改善箇所説明図

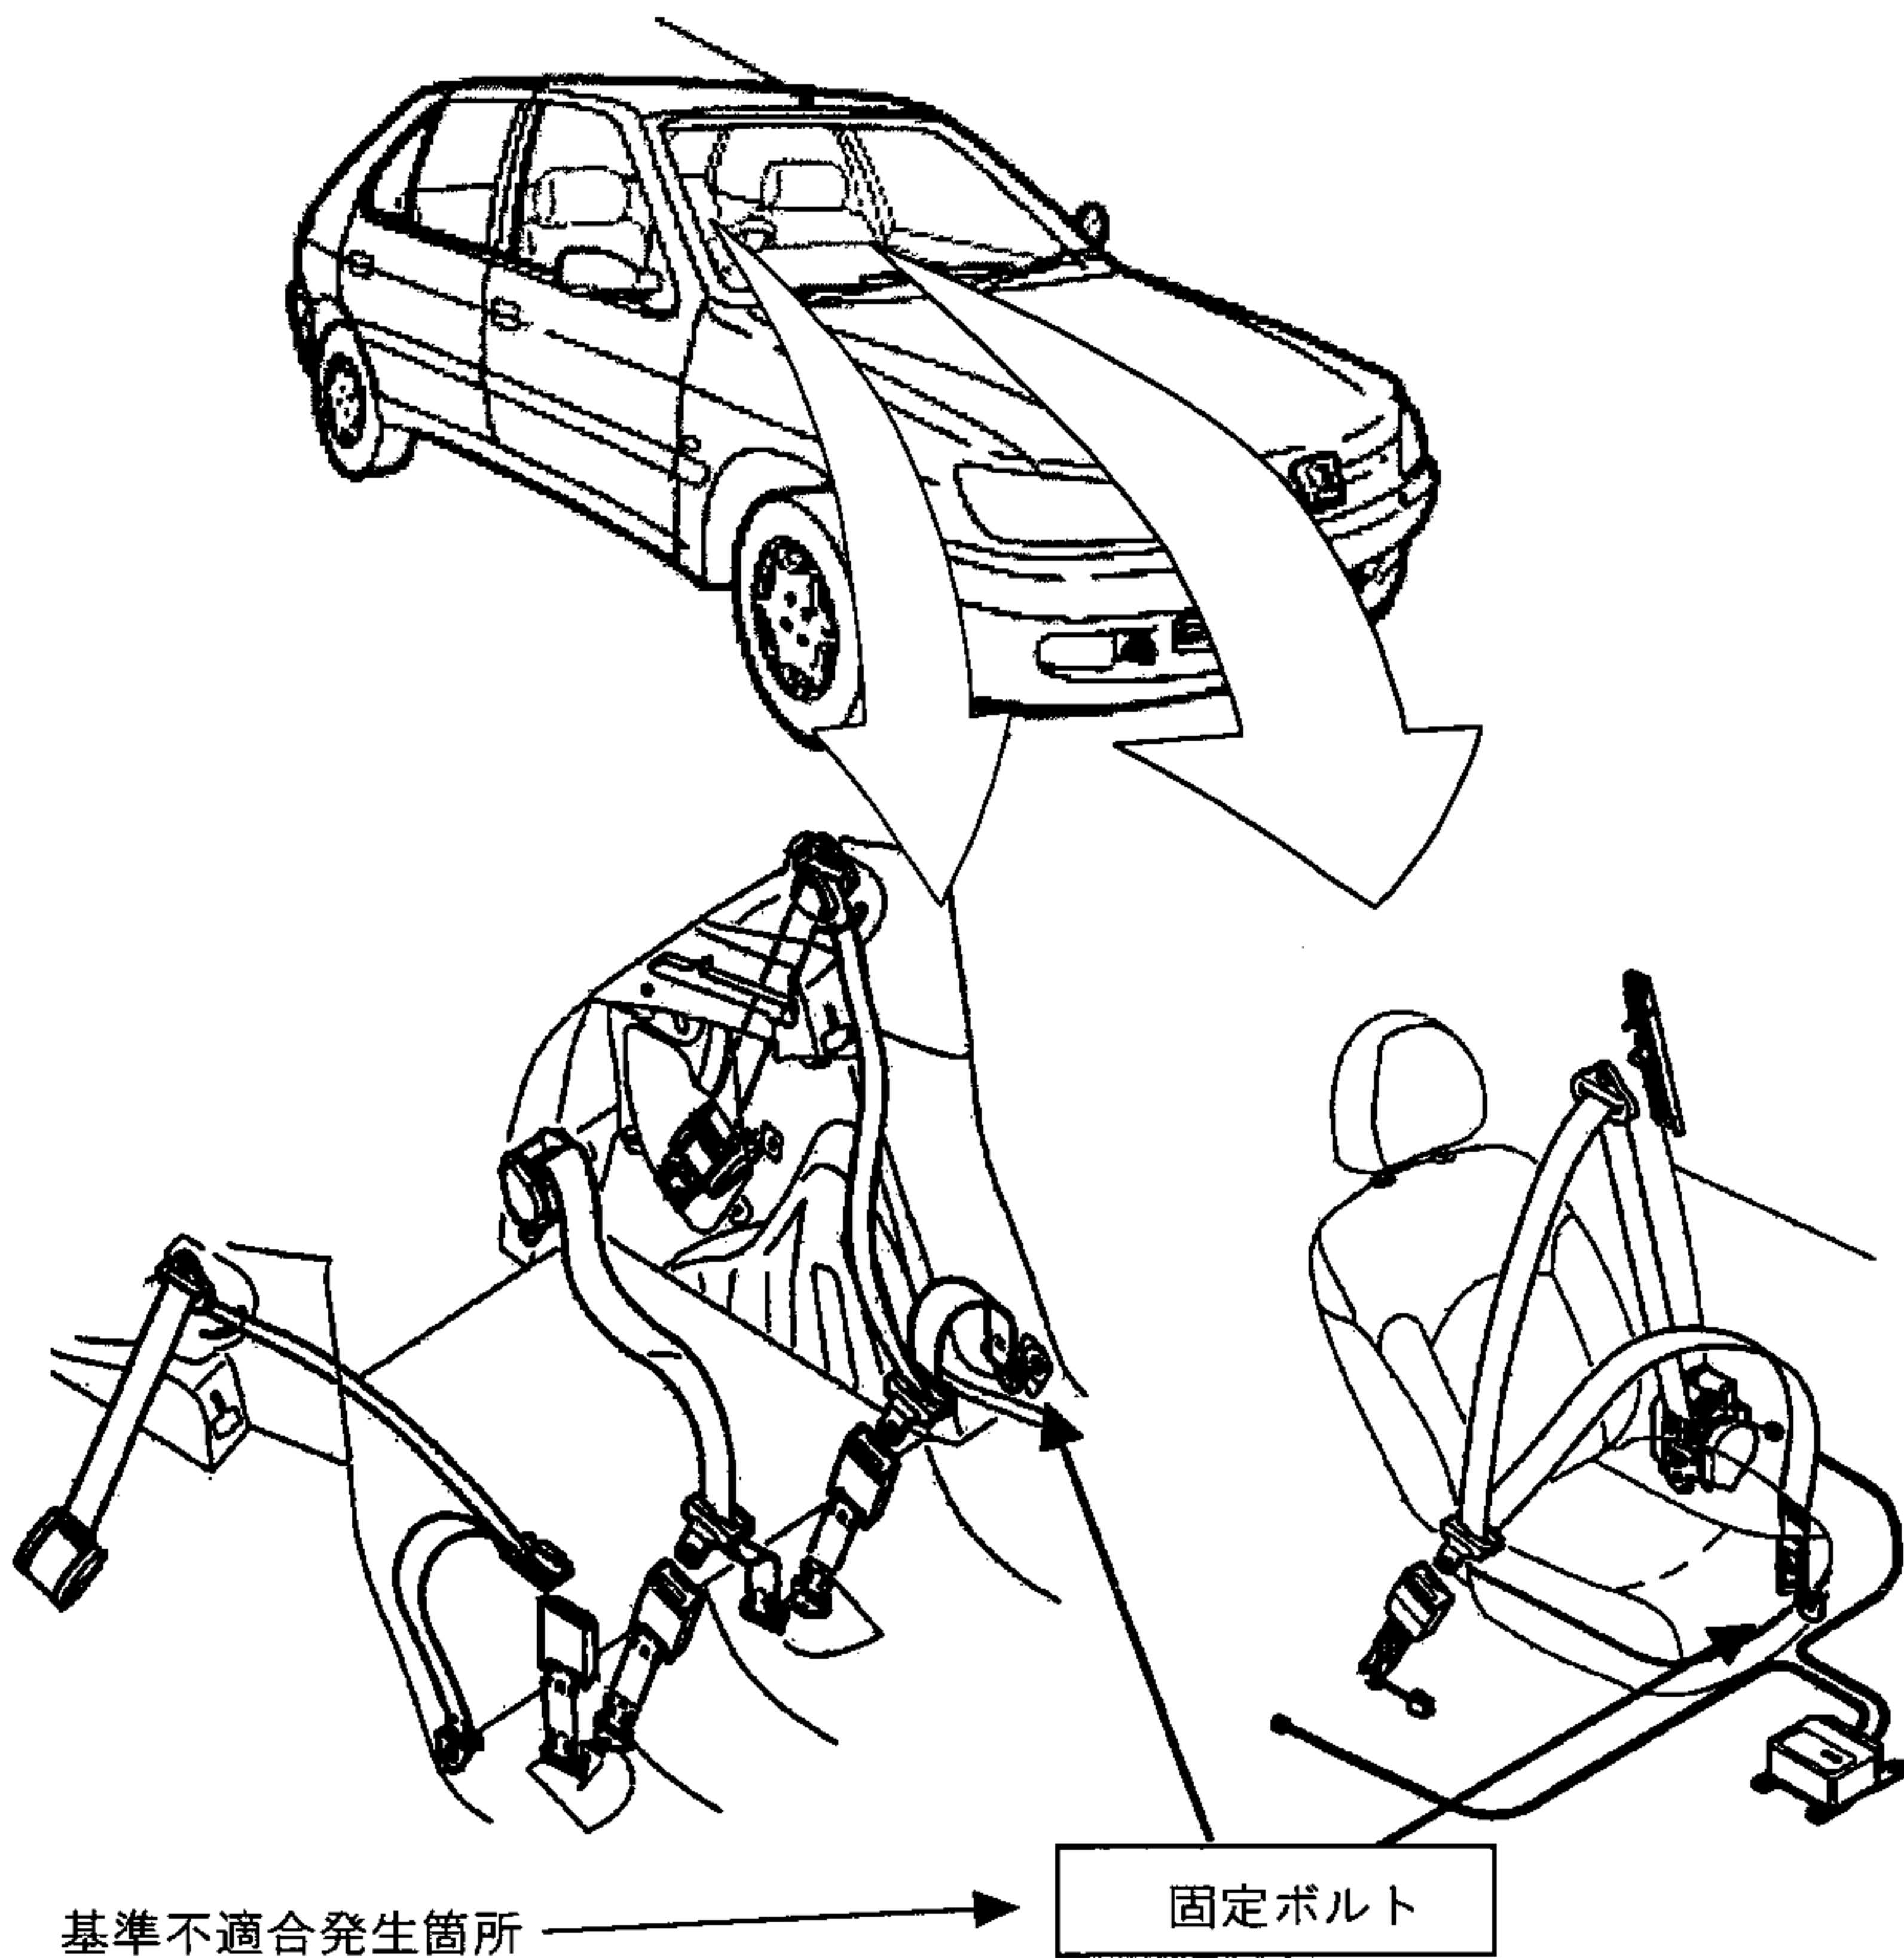
助手席および左側後部座席の座席ベルトにおいて、腰部を拘束する座席ベルトの左端部を車体に固定しているボルトの締め付けが不十分なものがあるため、走行中の振動により当該ボルトがゆるむことがあり、最悪の場合、衝突等の際当該ボルトが破損して座席ベルトの機能が損なわれるおそれがある。

全車両、当該ボルトの締め付けトルクを確認し、締め付けトルクが不十分なものは規定トルクで締め付けを行い、取り付け部にがたのあるものは当該ボルトを新品と交換する。

左側ストラット上部に黄色のペイントでマークを塗布する。
